审图常见问题解析

2024年11月 总第16期

10个典型问题案例剖析

图1 多个防护单元战时连通口设置示意图

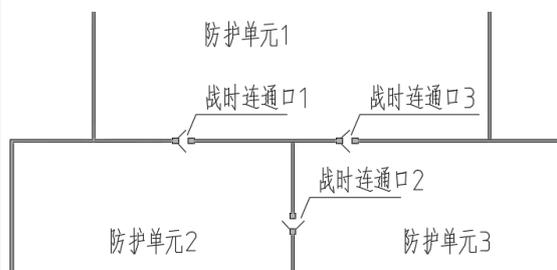
按照《平战结合人民防空工程设计规范》DB11/ 994-2021第3.2.2条2款“……相邻防护单元之间应设置战时连通口”的规定，为满足防护单元连通的可靠性，与其相邻的防护单元之间均应设置战时连通口，见图1。

图2 连通口的隔墙两侧各设一道防护密闭门(FM-防护密闭门)

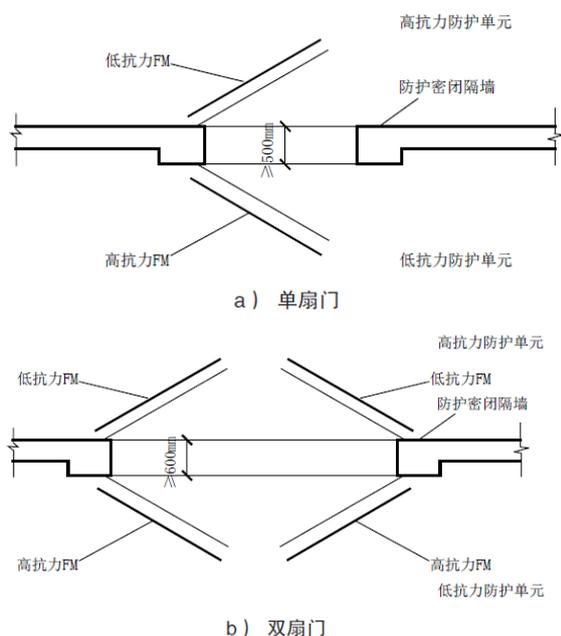
当两相邻防护单元均为有防毒要求或其主体均允许染毒时,其战时连通口应按《平战结合人民防空工程设计规范》第3.2.4条的要求设置两道防护密闭门,见图2。

图1 某地下车库地下一层平面图局部

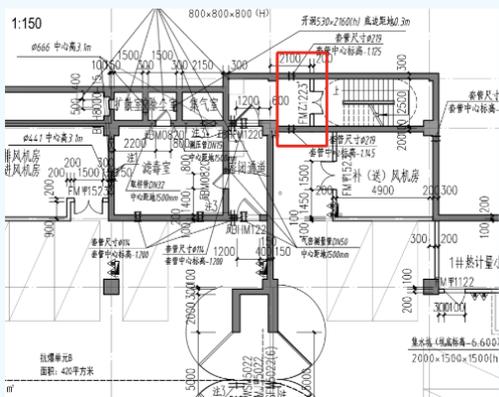
某建筑地下汽车库与疏散楼梯间连通的门为乙级防火门，违反《建筑防火通用规范》GB 55037-2022第6.4.2条第3款“电梯间、疏散楼梯间与汽车库连通的门应为甲级防火门”的规定，见图1。

《建筑防火通用规范》第6.4.3条第8款规定，设置在耐火极限要求不低于2.00h的防火隔墙上的门应为乙级防火门，本条款设置防火门的要求与第6.4.2条第3款不同，从汽车库进入电梯间、疏散楼梯间的门应采用甲级防火门。

将地下汽车库与疏散楼梯间连通的门改为甲级防火门，以满足《建筑防火通用规范》第6.4.2条3款的规定。

图1 尽端房间疏散门净宽度小于 1.40m

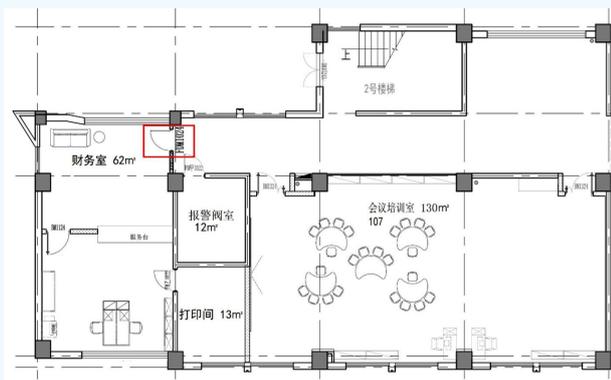
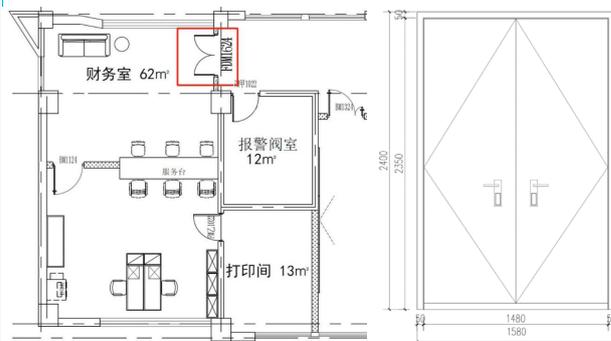
某办公楼首层平面图中，位于走道尽端的财务室、打印间建筑面积超过 50m^2 不大于 200m^2 ，其疏散门净宽度小于 1.40m ，违反《建筑防火通用规范》GB 55037-2022第7.4.2条第6款的规定，见图1。

他用途的场所”，不包括儿童活动场所、老年人照料设施中的老年人活动场所、医疗建筑中的治疗室和病房、教学建筑中的教学用房、歌舞娱乐放映游艺场，是除上述用途房间外的其他公共用途的房间，如办公室、营业厅、展览厅、会议室、宿舍居室、图书阅览室、观众厅、旅馆客房、餐厅、厨房等。本项目中的财务室属于本条规范第6款“其他用途的场所”，可以设在尽端，但应满足建筑面积不大于 200m^2 、房间内任一点至疏散门的直线距离不大于 15m 、疏散门的净宽度不小于 1.40m 这三项要求，缺一不可。本案例中，前两项满足，但疏散门的净宽度小于 1.40m ，不符合规范要求。

按照《建筑防火通用规范》第7.4.2条的要求，本项目整改后将财务室的门改为净宽不小于 1.4m ，满足规范要求，见图2。

图4 七层E2户型给排水详图(修改后)

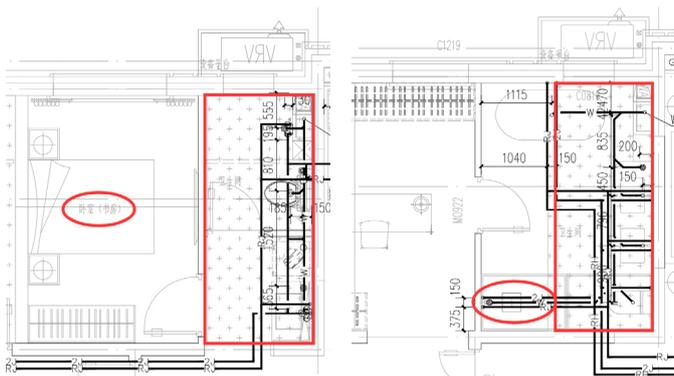
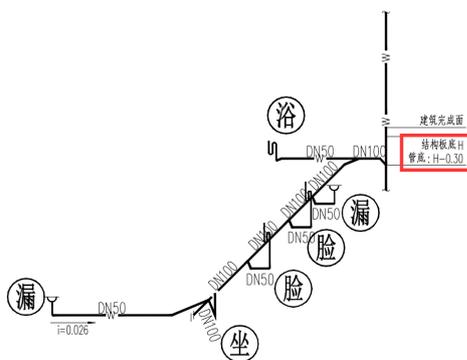
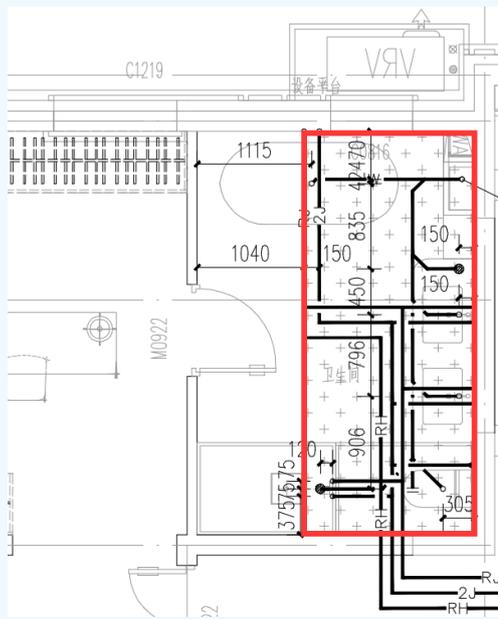
某新建住宅小区七层住宅楼，顶层住宅卫生间的排水管穿越下层卧室，见图1~图3。

本工程七层卫生间的排水管穿越六层卧室，违反《建筑给水排水与节水通用规范》第4.3.6条第1款和《住宅建筑规范》第8.2.7条“排水管道不得穿越卧室”的规定。

排水管线位置调整，移出卧室空间，设于下层卫生间内，见图4。

图1 照明平面图

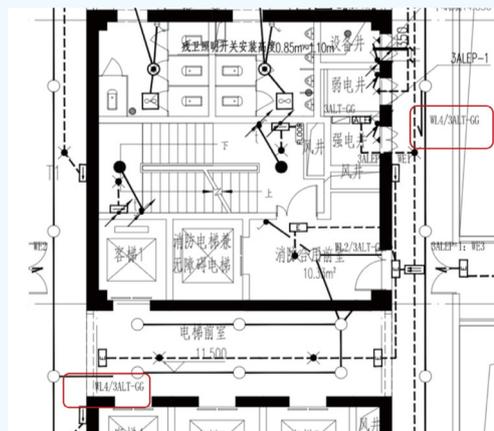
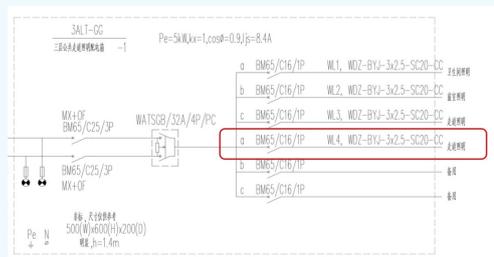
由照明平面图(图1)及对应的照明配电箱系统图(图2)可见,本工程办公区公共走廊的照明灯,采用照明配电箱内出线回路的断路器集中控制显然不合理,且此配电箱安装在每层的强电井内,不方便人员操作,也无法实现分区、分组降低照度的节能措施,不满足《建筑节能与可再生能源利用通用规范》第3.3.8条的要求。

本建筑为总建筑面积大于20000m²的大型公共建筑,按规范要求,公共走廊内的照明可选用智能化、就地感应开关等,按建筑布局在便于操作的明显位置设置分区分组开关分时调节降低照度等控制方式,以达到节电效果,满足规范的节能要求,同时结合大于20000m²的公共建筑,绿色建筑控制项“建筑设备管理系统应具有自动监控管理功能”的要求,对于本工程,建议公共区照明控制采用智能化控制方式。

图1 梁配筋平面图

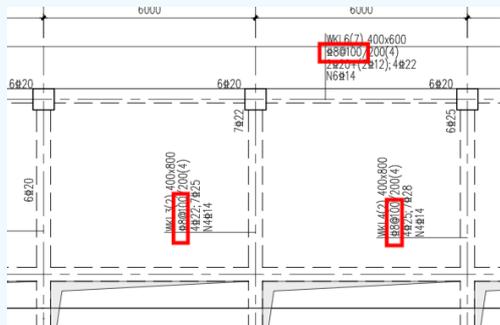
某供水泵站项目,框架结构,抗震等级为一级。屋面层多处梁箍筋直径为8mm,不满足《混凝土结构通用规范》GB 55008-2021第4.4.8条第4款的规定。见图1。

本项目为供水泵站项目，框架结构，抗震设防类别为乙类，抗震等级为一级。屋面多层处梁箍筋直径为8mm，不满足《混凝土结构通用规范》第4.4.8条第4款的规定，判定为违反强制性标准。

此条为设计违反强条高频条款，占违反市政结构强条款数5%左右。设计人对配筋施工图文件应加强校对工作，对结构计算软件生成的梁配筋施工图文件进行修改时，需注意修改后不应违反工程强制性标准要求。

图2 屋顶平面图(局部)

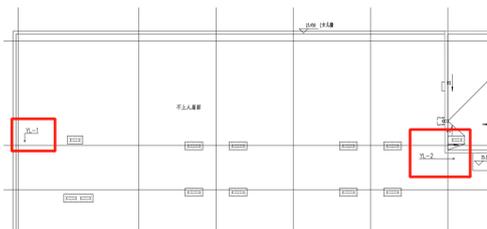
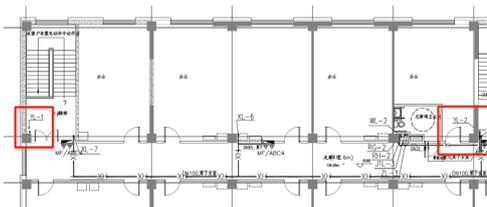
问题分析:图1设计说明一般是套用现成的模版,对屋面的雨水设计做出了符合规范的要求,但从图2~图4中看出这些要求并未落实在图中,雨水图纸设计深度不足。

(1)屋面雨水并非采用设计说明要求的外排方式,也未排至散水进入下凹绿地入渗。

(2)图中未见雨水斗规格、立管管径、溢流设施等,与设计说明要求不一致,无法判断是否符合《建筑给水排水与节水通用规范》第4.5.2条和《民用建筑通用规范》第6.1.2条第2款。

设计说明要求雨水排至散水进入下凹绿地入渗的,不应埋地敷设出户排至室外雨水管网。屋面雨水图纸应按设计说明要求完善,按设计重现期和屋面汇水面积确定雨水斗规格,悬吊管和立管管径,悬吊管坡度等,并在平面图和系统图标注清楚。屋面设有溢流口的,应计算确定溢流口的尺寸,在屋顶平面图中标注其尺寸和洞底离屋顶完成面的高度,并复核屋面结构荷载是否满足50年重现期最大雨水积水深度。

图1 停车视距示意图

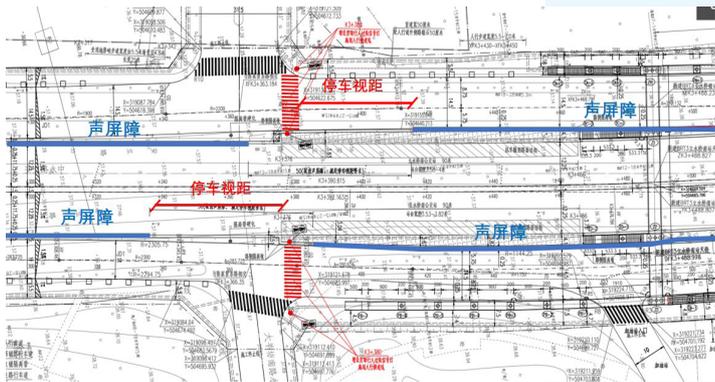
某城市快速路设计速度80km/h,主线路基两侧设置了防撞护栏和声屏障,快速路主路设置公交专用车道及公交站,过街天桥由于条件限制,无法在主辅隔离带上设置无障碍梯道,导致行动不便人士(轮椅使用者)只能通过南侧路口过街。声屏障高度高于司机视线高度,由于声屏障的遮挡导致在辅路行驶的司机无法及时发现过街行人,因此需要将原本连续的声屏障打开,开口长度应大于停车视距长度,以便司机能够有足够的反应和制动距离来采取措施。这种情况下所需的最短通视距离即为停车视距。如图1所示。

图2 路口视距三角形示意图

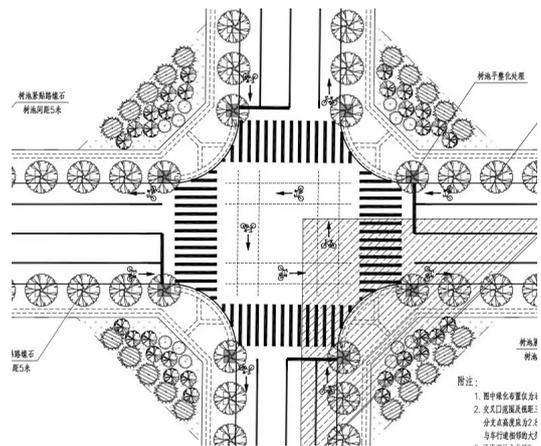
如图2所示,路口视距三角形范围内并没有全部对人行道进行铺装,导致视距三角形范围内的绿化空间还种植了塔松等植物,影响司机视线。初审时要求设计单位修改,路口视距三角形范围内应全部进行人行道铺装。确保行车安全及强条的落实。
